# CITTÀ di DOMODOSSOLA

**Oggetto: [ID\_VIP:1897]**

**Procedura di VIA di competenza statale, inerente la razionalizzazione della rete AT  
nella Val Formazza e Interconnector Italia-Svizzera.**

**OSSERVAZIONI ex art. 24 c. 4 del Dlgs 152/2006 e smi.**

Figura 1.2-3: Configurazione Razionalizzazione (IE\_TT2)

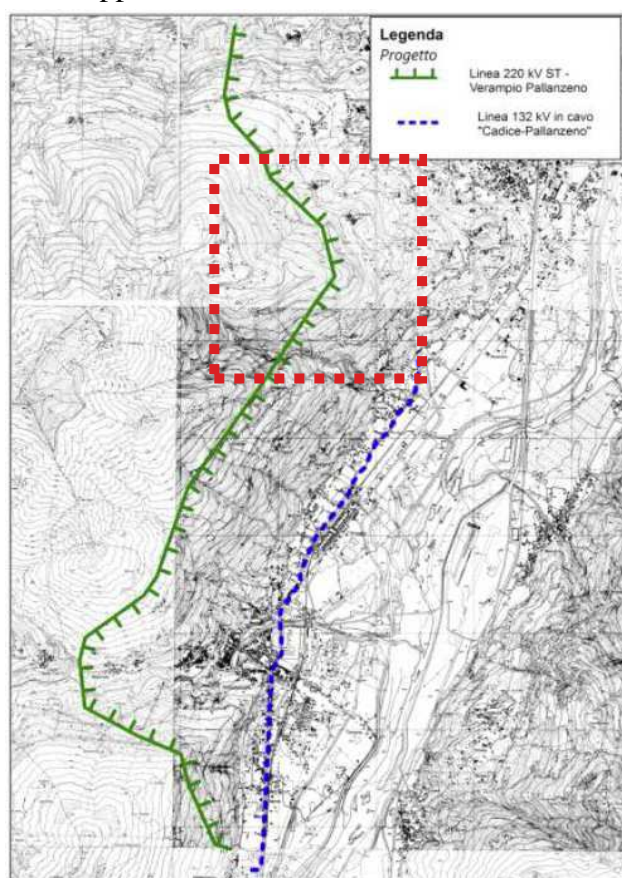
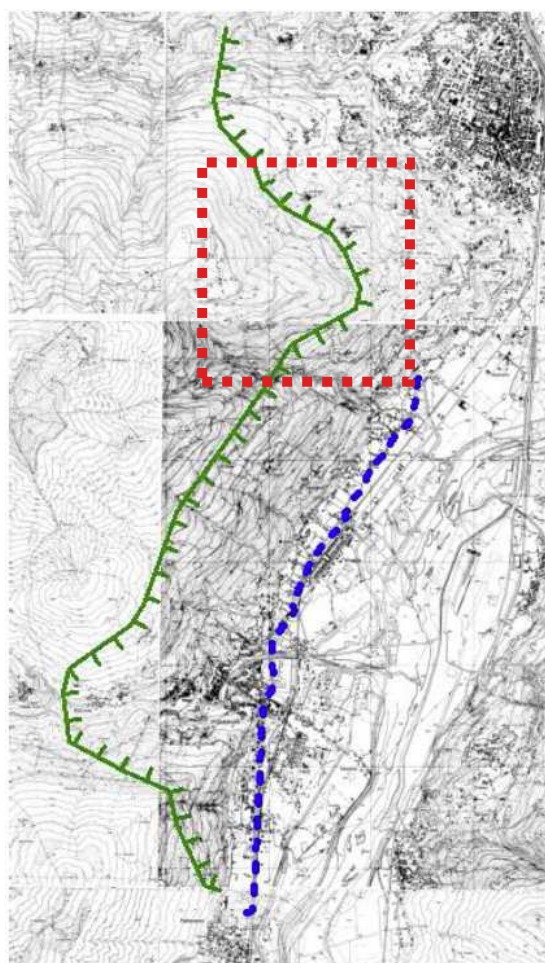
Su tale aspetto, la motivazione non si ritiene condivisibile. La modifica della Linea 220KV ST Vermapio Pallanzeno verso valle è certamente più impattante.

Dal confronto degli ambiti posti all’interno dei riquadri tratteggiati in rosso, si rileva l’abbassamento della Linea nuova 220KV ST Verampio Pallanzeno, il suo avvicinamento ai nuclei di antica formazione di Vallesone e Andosso e la sua maggior visibilità dal “belvedere” del sito UNESCO “Sacro Monte Calvario”, in quanto più vicina.

Si chiede pertanto, nel prosieguo dell'iter amministrativo, di confermare la soluzione alternativa IE\_TT2, prevedendo l'accoppiamento della Linea 220 kV ST Morel – Pallanzeno con la Linea nuova 220KV ST Verampio Pallanzeno, secondo il tracciato verde indicato nello Estratto elab. DERX10004BIAM02216\_01\_3-rev01, le demolizioni previste, nonché le soluzioni in cavo della Linea 132KV Calice Pallanzeno.

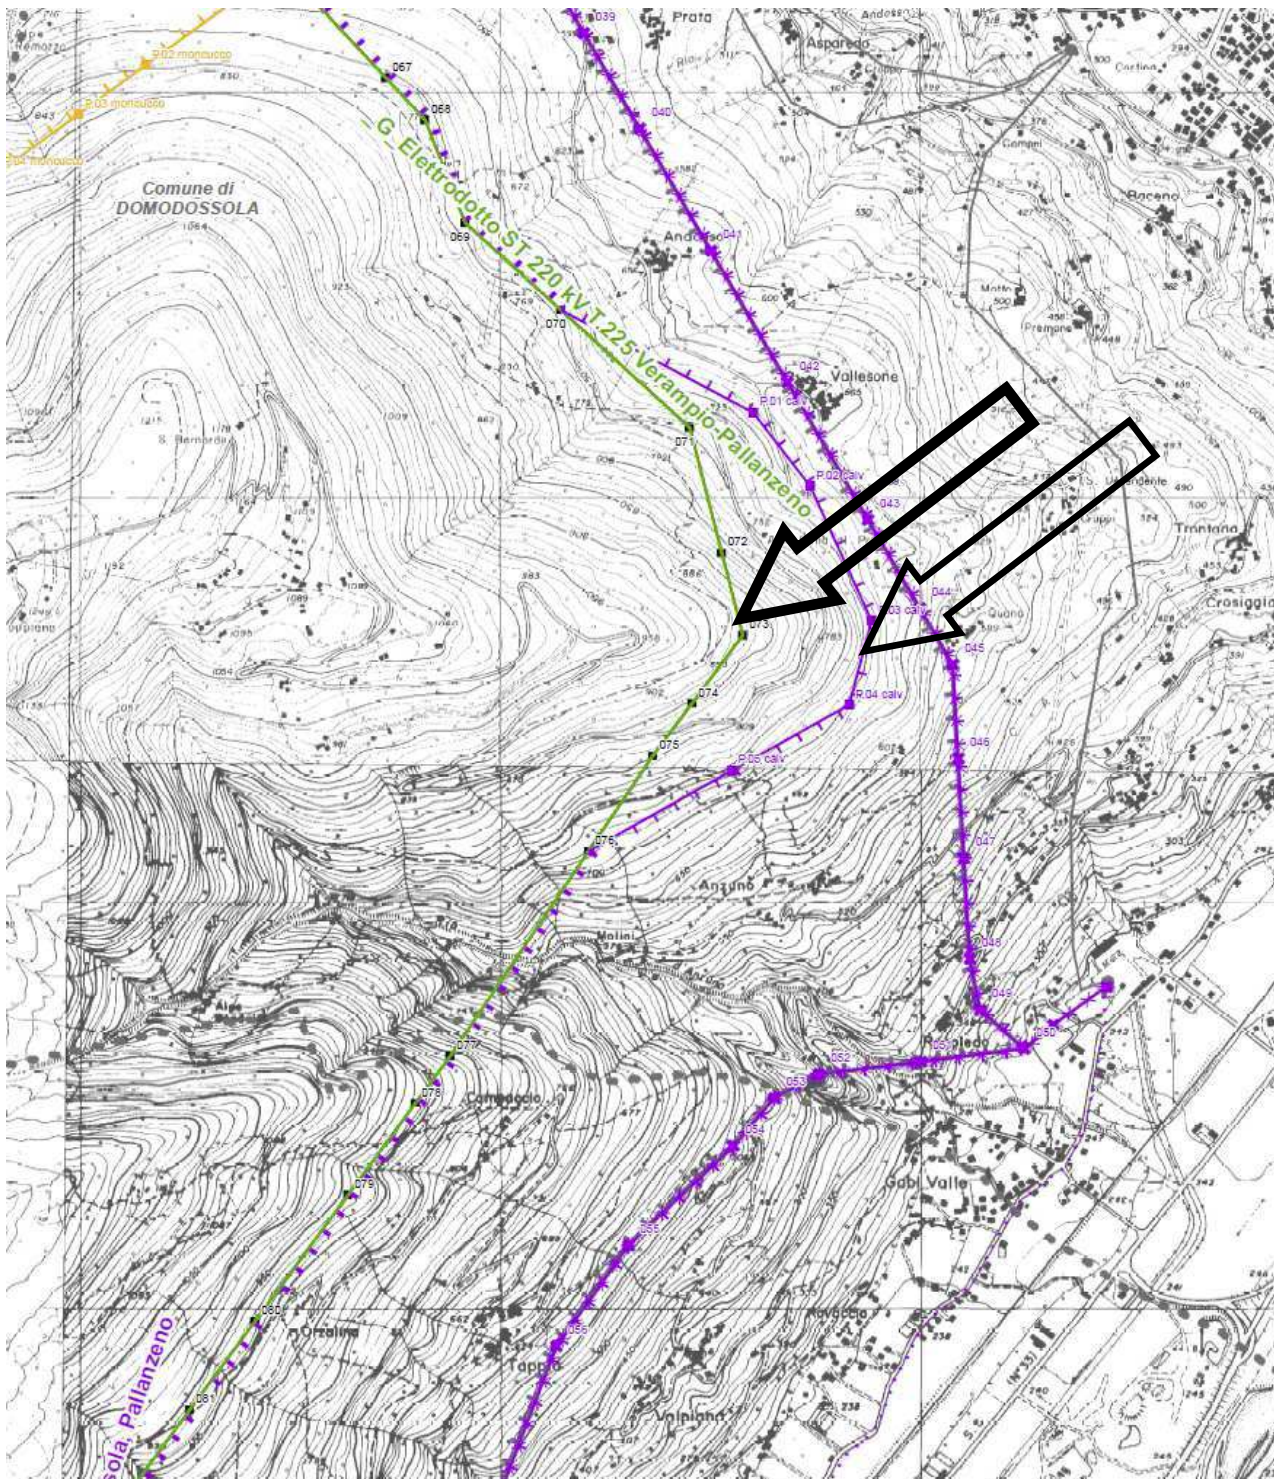
Peraltro, tale maggior visibilità appare chiara anche nell'Elaborato DERX10004BIAM02237, pagine 7,8,9 ancorchè si deve rilevare che la soluzione di pagina 8, quella di progetto, non riporta l'accoppiamento della Linea 220 kV ST Morel – Pallanzeno.

Estratto elab. DERX10004BIAM02216\_01\_3-rev01

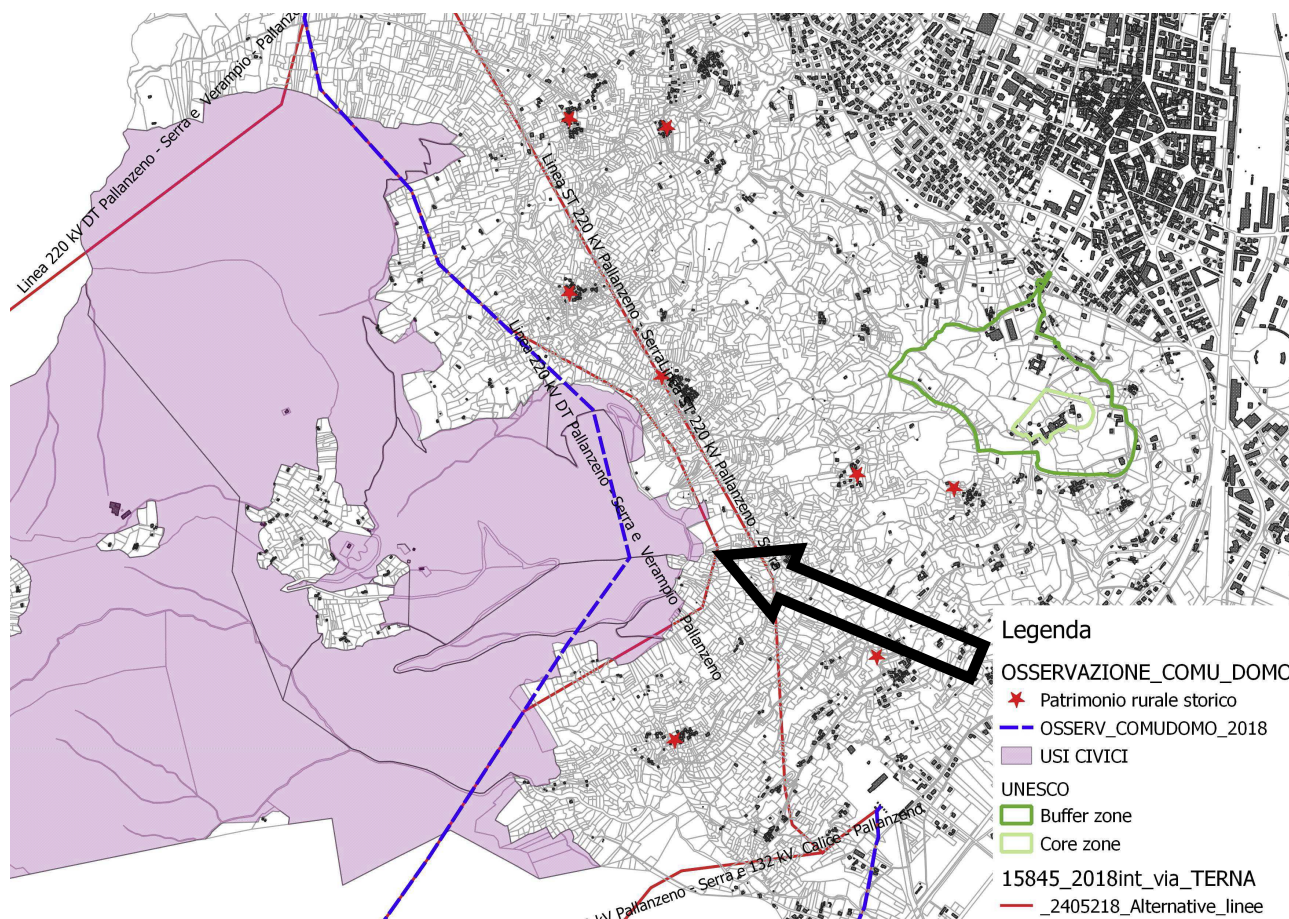
L'elaborato, nome file DERX10004BIAM02216\_01\_3-rev01.pdf, ben rappresenta lo scostamento della soluzione IE\_TT2\_1017.

Si osserva, inoltre, che la soluzione IE\_TT2\_1017 seppur eviti le terre gravate da “uso civico”, non può ritenersi migliorativa per quanto sopra descritto.
